Avis Technique 5/03-1743*02 Mod

Modificatif à l'Avis Technique 5/03-1743 avec extension *01 Ext

*Revêtement d'étanchéité monocouche à base de PVC plastifié
fixé mécaniquement à l'élément porteur*

Alkorplan® F

FIGURE 6: Relevé avec soudure de l'étanchéité sur profilé préformé en tôle colaminée

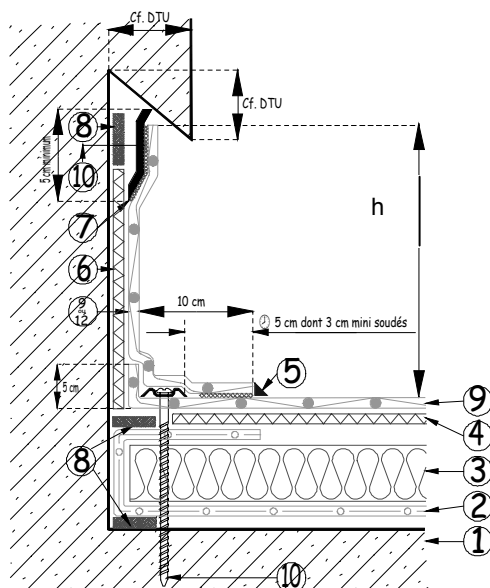
a) Un joint d'étanchéité en caoutchouc butyl (§ 7.35), est placé entre pare-vapeur et maçonnerie, entre pied de relevé et fixation mécanique, puis on rabat le pare-vapeur sur l'isolant. On place un second joint d'étanchéité entre le pare-vapeur et la sous-face de la membrane d'étanchéité de la partie courante surfaces sèches et propres (voir *figure 6*).

Annule et remplace la figure 6 de l'Avis Technique 5/03-1743 avec extension *01 Ext :

FIGURE 6 bis : Relevé avec soudure de l'étanchéité sur profilé préformé en tôle colaminée

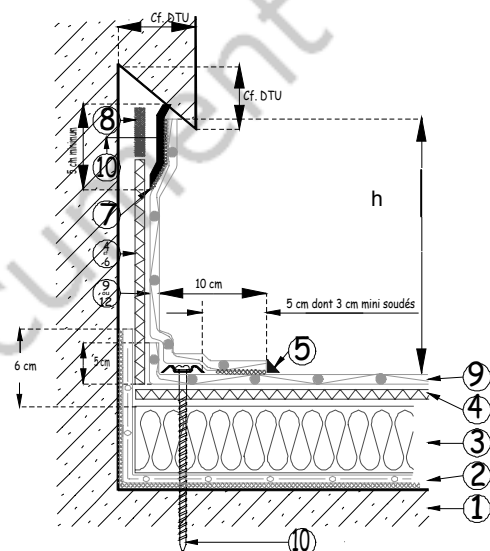
Dans le cas d'utilisation en relevé de membrane non compatible avec le bitume, l'interposition d'un écran de séparation chimique (§ 7.22) est obligatoire (voir *figure 6 bis*).
